COMUNE DI ALBARETTO DELLA TORRE

OGGETTO: RICHIESTA N. 10686 PARCO EOLICO MONTECERCHIO – PROPONENTE WINDTEK - PRESENTAZIONE OSSERVAZIONI

OSSERVAZIONI A VALERE ANCHE QUALE PARERE CON ESPRESSO RIFERIMENTO ANCHE ALLE “INTEGRAZIONI DOCUMENTALI RELAZIONE DI RISPOSTA ALLE OSSERVAZIONI ALLA DOCUMENTAZIONE PROGETTUALE DOC. MASE – 2024 -0022139 – 22102 EO DE GN R 09 0010 B, 2024 - 0022139 – 22102 EO DE GN R 09 0011 ” NONCHÉ IN RELAZIONE ALLA PRESA IN CARICO E RISPOSTA ALLE INTEGRAZIONI RICHIESTE DALLE REGIONI (IN PRIMIS LA REGIONE PIEMONTE RELAZIONE DI RISPOSTA ALLE OSSERVAZIONI ALLA DOCUMENTAZIONE PROGETTUALE 22102 EO DE GN R 09 0018 B - D.G.R. N. 1C-81CC/2024/XI DEL 12/02/2024, RISULTANTE DELLA SEDUTA N. 430 AVENTE COME OGGETTO IL “PARERE EX ART. 23 DEL D.LGS. 152/200C E S.M.I. NELL’AMBITO DELLA VALUTAZIONE DI IMPATTO AMBIENTALE DI COMPETENZA STATALE RELATIVA AL PROGETTO DI REALIZZAZIONE DI UN IMPIANTO EOLICO DI POTENZA PARI A 43,4 MW PRESENTATO DA WINDTEK SRL NEI COMUNI DI CAIRO MONTENOTTE, CENGIO (SV) E SALICETO (CN). PARTE PIEMONTESE. [ID: 10C8C]”).

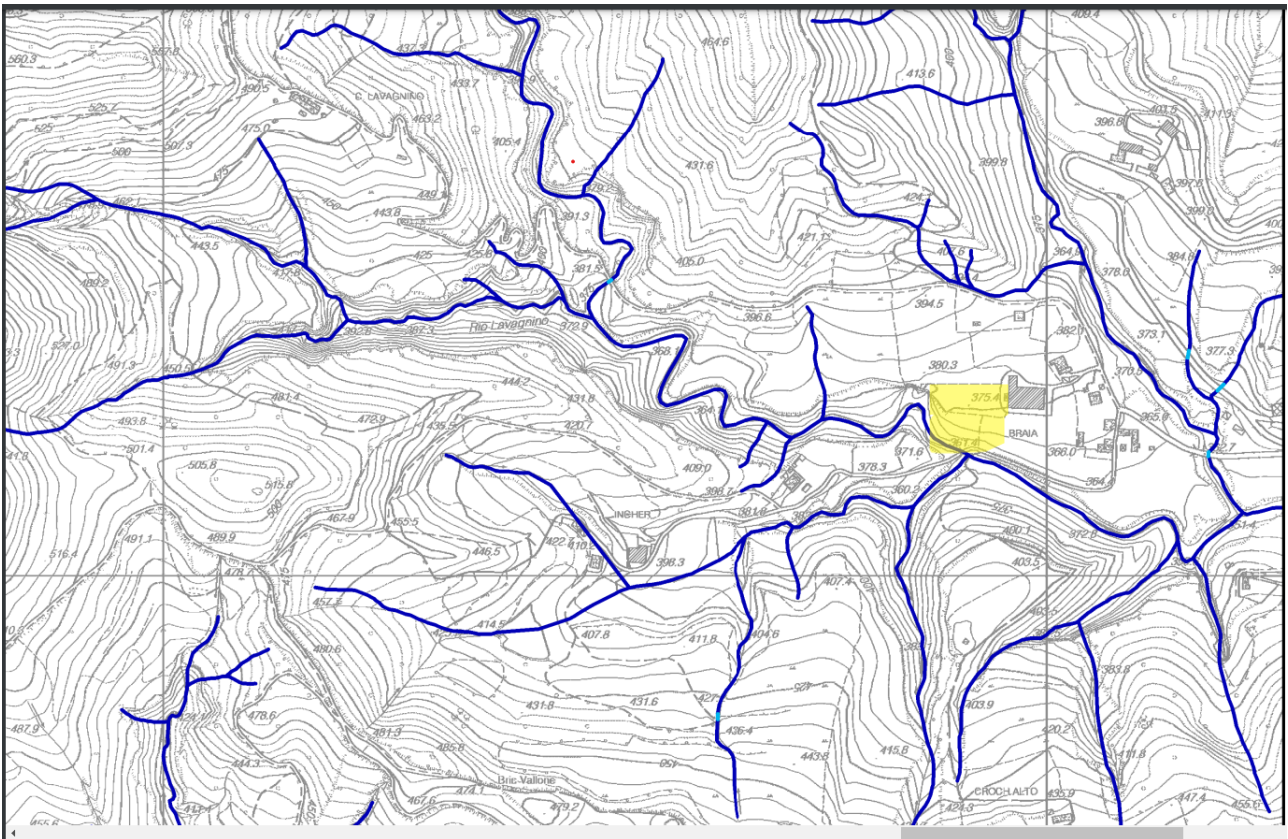
Il proponente con riferimento al tratto in questione a margine del dirupo e prospiciente la frana (rischio 3 Ispra) si limita a prevedere, in maniera generica, un allargamento testualmente *ALLARGAMENTO STRADA ESISTENTE ALLARGAMENTI STRADALI E SEZIONI* cfr. *elaborato 22102 EO DE CI D 04 0015 REV B aprile 2024*, ove nella raffigurazione che troviamo nella parte sinistra di detto elaborato viene rappresentato - con un linea rossa a latere del tracciato esistente - l'ipotetico allargamento per arrivare alle metrature indicate. Cfr. tratto 2)

Il proponente di conseguenza nel proprio generico elaborato prevede un allargamento della strada esistente nelmacro tratto 14 (cfr. elaborato 72) e nel tratto 2 (cfr. elaborato 22102 EO DE CI D 04 0015 REV B aprile 2024), prevedendo che tale allargamento vada ad interessare direttamente la parte prospiciente il dirupo, anzi dall'istruttoria conducibile in loco si sarebbe potuto appurare come il previsto allargamento andrebbe proprio sul dirupo. Ne deriverebbe quindi previsto un allargamento della strada laddove il sedime a margine della strada non risulta esistente.

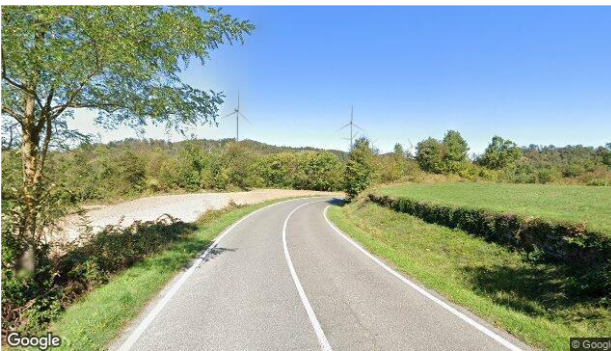
La mancanza di alternative sul lay out proposto può essere letta in combinato disposto con le conclusioni dello studio anemologico (cfr. *Inoltre si consiglia di approfondire la qualificazione anemometrica ad adeguate altezze dal suolo, tramite misure con tecnologie di Remote Sensing in altri punti dell'impianto, seppur di breve durata, oltre ad una integrazione dello studio (asseverazione bancabile) che comprenda, tra le altre cose, in particolare una analisi specifica delle variabili, la quale con le informazioni disponibili, definisce le incertezze dei processi e delle metodologie applicate, al fine di determinare il valore di produzione atteso dell'impianto con data probabilità (P 75% P 90%) solitamente richiesto per il finanziamento),*

da cui risulta come non siano state fatte indagini su parti dell'impianto diverse dalla piazzola ove si andrebbe a trovare l'AG 4

Figura 1: Immagine di come si dovrebbe presentare una reale misura acustica

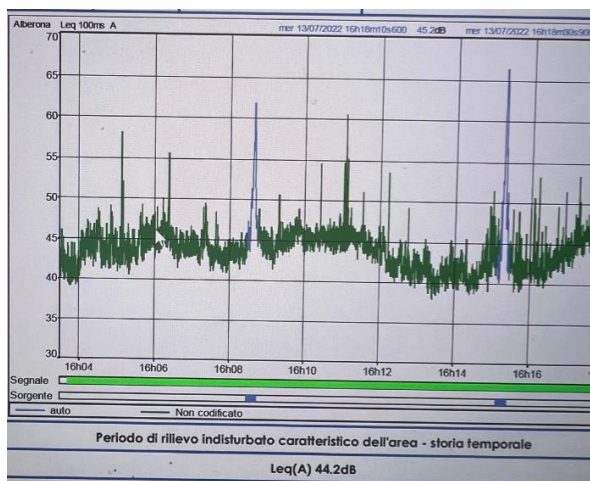
- 1- I valori indicati nelle schede di rilevazione inquinamento acustico tipo 4, risultano riportare per i recettori dal 22 al 35 un **rilevamento fatto in data successiva rispetto alla prima emissione della relazione** e specificatamente dalle rilevazioni riportate in tabella da pag. 24 a pag.38 del documento in oggetto.
- 2- **Non sono presenti grafici delle registrazioni che diano evidenza** della data, delle emissioni sonore legate al tempo, come invece è consuetudine fare (si veda il seguente esempio estratto da analoga relazione):

Figura 3: Curve di livello per Aerogeneratore 7. Differenza di altezza rispetto ai prati sottostanti equivalente ad 80 m.

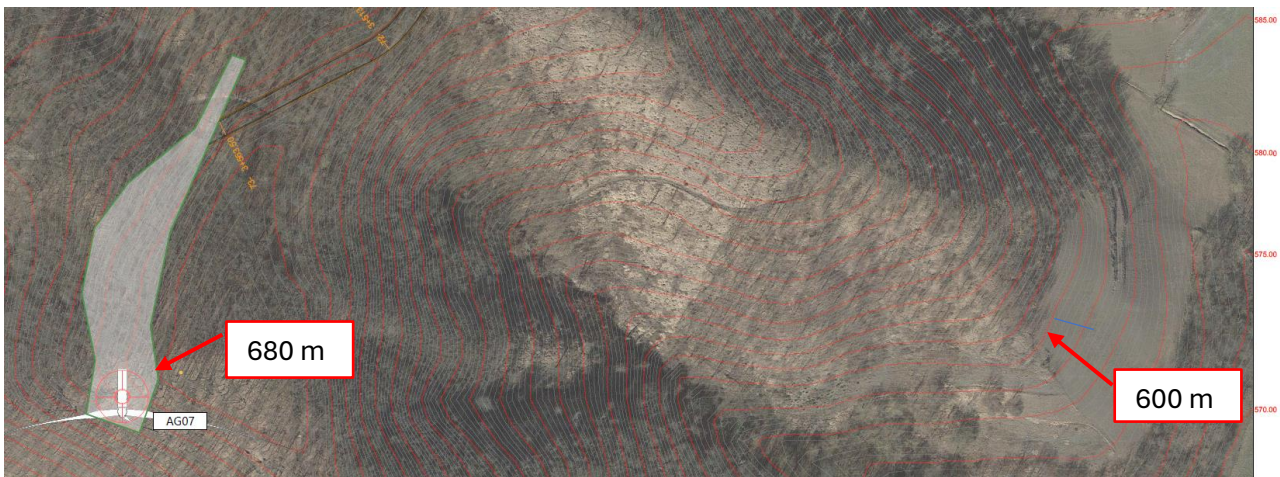
Dalle curve di livello riportate nel documento **22102_EO_DE_CI_D_08_0024_B_Planimetria_curvelivello_turb_6-7_sdp-signed** si evince facilmente mediante differenza tra le curve di livello e l’altezza della collina rispetto ai prati sottostanti, che l’aerogeneratore AG7 è di **80 m**.

Figura 4: Comparazione della misura rilevata tra le curve di livello, ovvero 80 m e la rappresentazione grafica proposta di Windtek. Le pale al rotore in realtà misurano 125 m e non 80 m come sembrerebbe nella rappresentazione grafica.

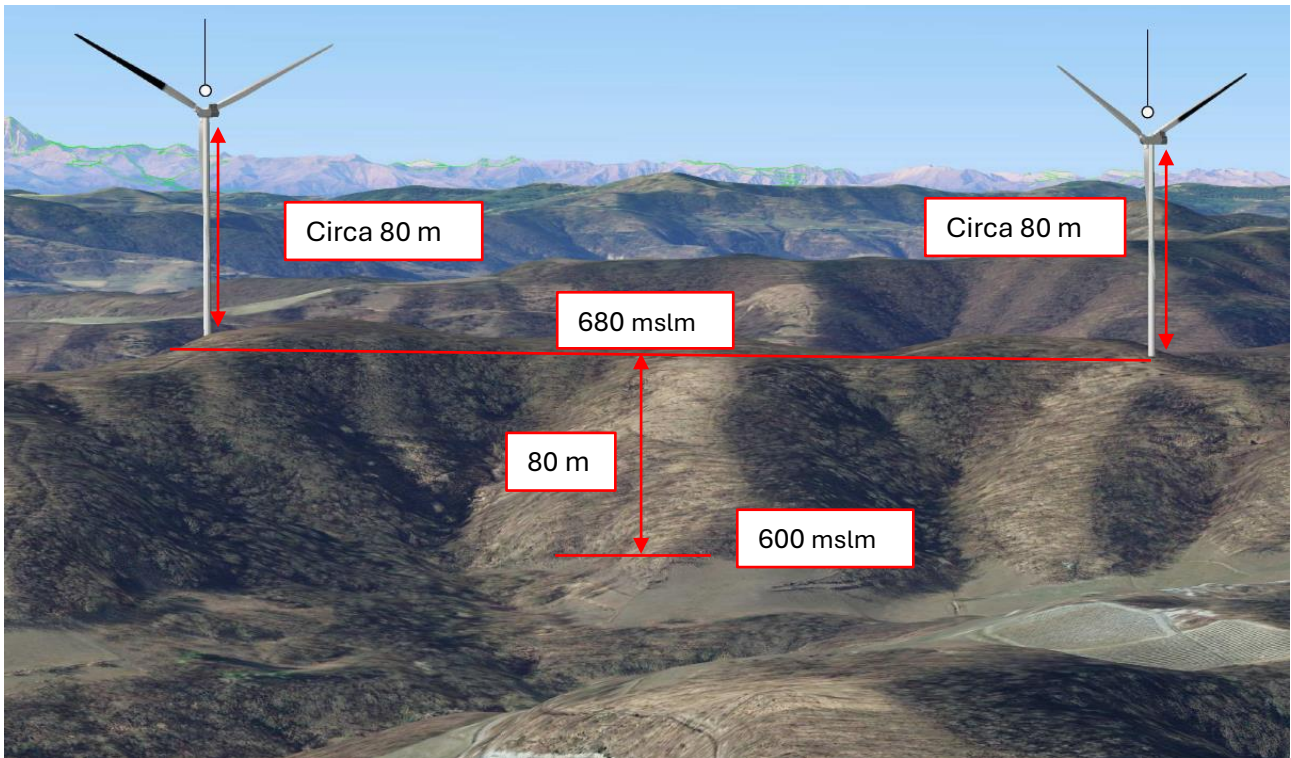
Riportando la misura rilevata nel documento **22102_EO_DE_GN_D_03_0012_A_Analisi_di_impatto_visivo-signed** si evince che l’altezza dell’aerogeneratore non risulti assolutamente proporzionale alla misura rilevata dalle curve di livello e quindi **l’elaborato prodotto da Windtek non risulta rappresentativo**.

Come si può notare, gli aerogeneratori sono stati rappresentati con una altezza che corrisponderebbe ad 80 m all'asse della girante, **quando invece l'altezza reale al rotore della pala è di 125 m**, come si evince dalla scheda tecnica della macchina Vestas V162.

Figura 7: Misura della distanza dell' AG7 dal punto 3 di scatto.

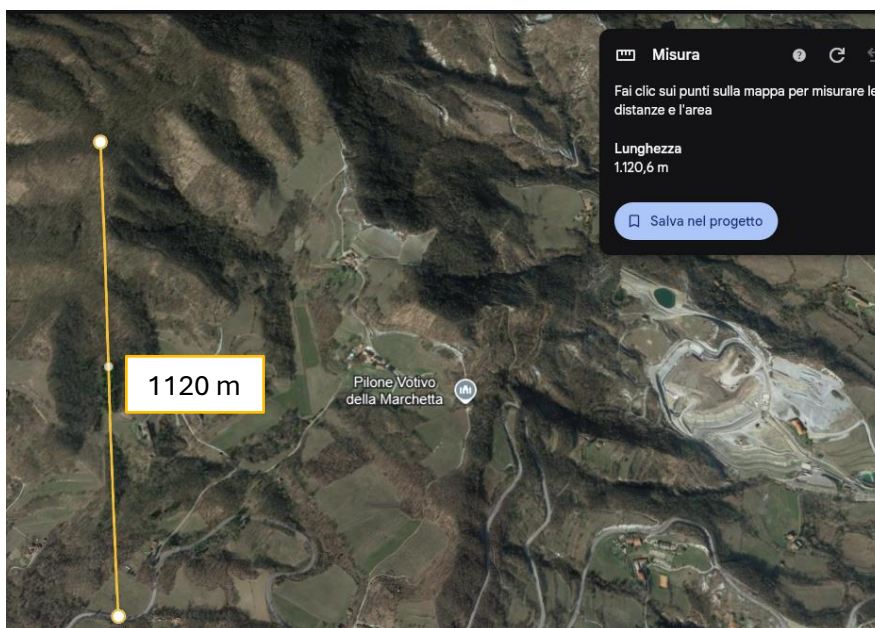
La distanza di questo oggetto dal punto di scatto è di 1120 m, mentre la differenza di altezza della collina mediante l'ausilio ancora una volta delle curve di livello può essere stimata in 100 m.

Figura 8: Indicazione dell'altezza della collina rilevata dalle curve di livello. Come si può notare 100 m non corrispondono assolutamente con la prospettiva che è stata proposta nel documento di Windtek.

Figura 17: Frapposizione del Parco Eolico Monte Cerchio con i due Radar gestiti da Arpa Piemonte.

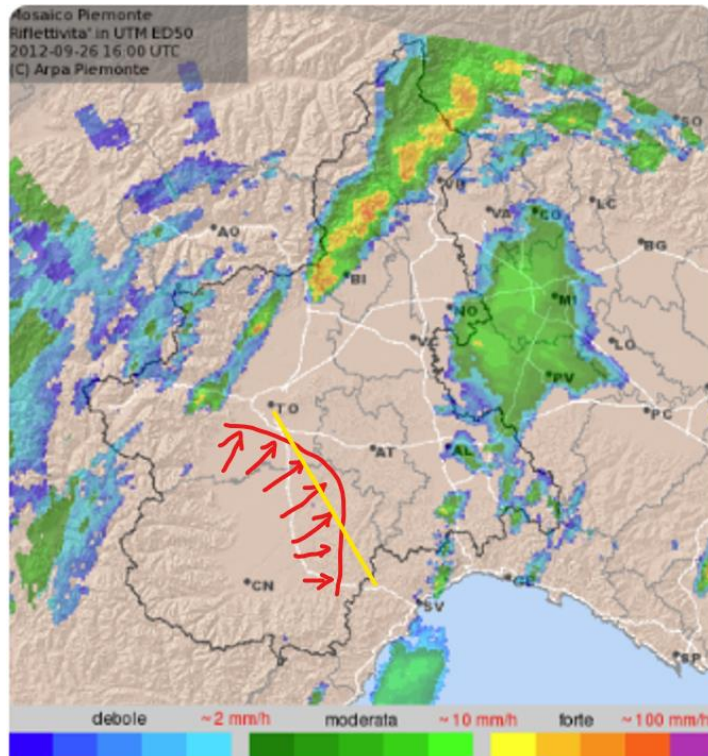
Il parco Eolico Monte Cerchio, come illustrato nella seguente immagine, si **frappone tra i due Radar gestiti da Arpa Piemonte**, in quello che è un noto corridoio delle perturbazioni provenienti dal nord-ovest della penisola. Questo per sottolineare che il disturbo generato ai Radar dall'installazione del parco eolico porterà a falsi eco e quindi a disturbare l'analisi dei dati per la correttezza delle previsioni meteorologiche.

Posizione approssimativa del
ponte non considerato dal
Preponente.

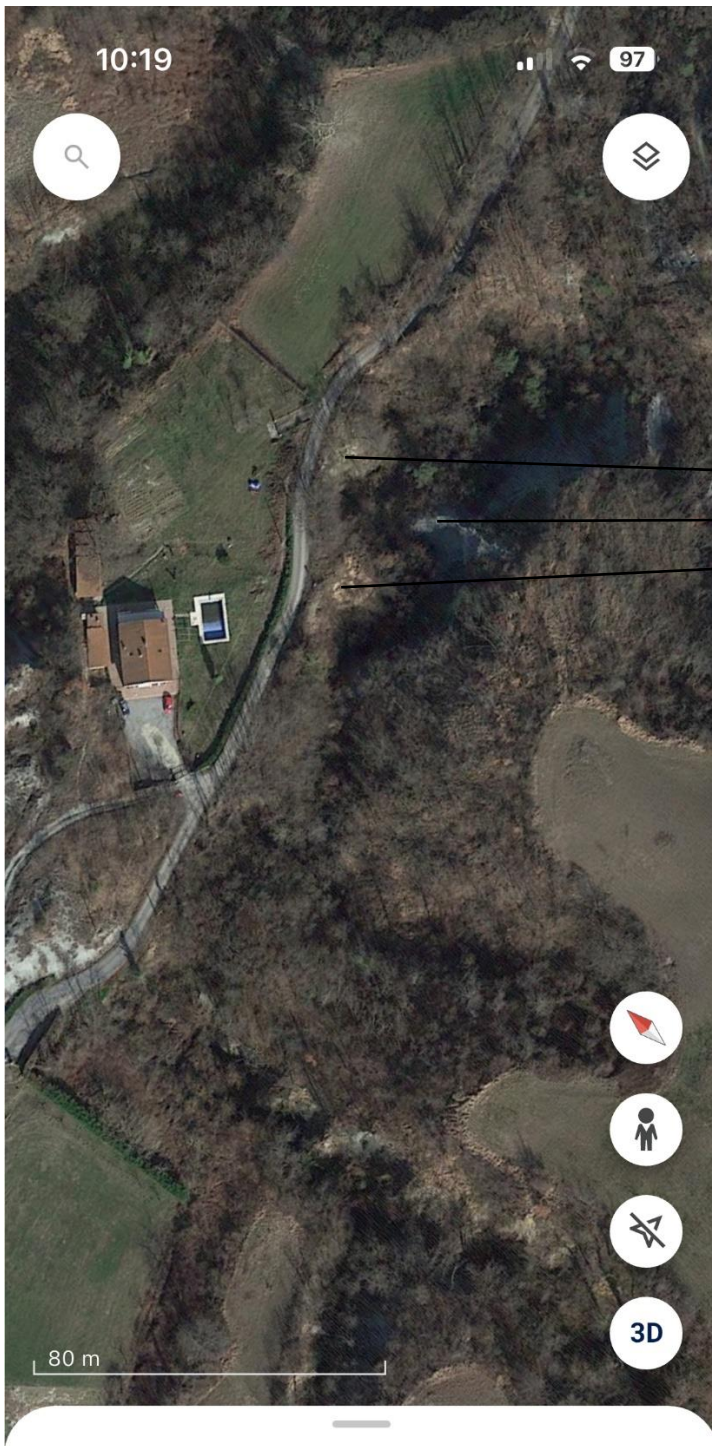
A ciò si deve aggiungere che l'omessa presa in considerazione del rio di cui sopra ha fatto sì che il proponente "non si sia accorto" dell'esistenza di un ponte di ridotte dimensioni (quanto a larghezza della carreggiata tanto è vero che la linea rossa tracciata dallo studio Bauducco prevede di raddoppiare

Il ponte in questione presenta inoltre un sedime stradale che oltre ad essere pressoché la metà di quello indicato come realizzando dalla linea rossa tracciata del proponente, risulta avere in corrispondenza del suo baricentro una angolazione che non risulta permettere il passaggio in sicurezza di mezzi d'opera di sorta come risulta dalle fotografie del ponte (cfr. all. 5)
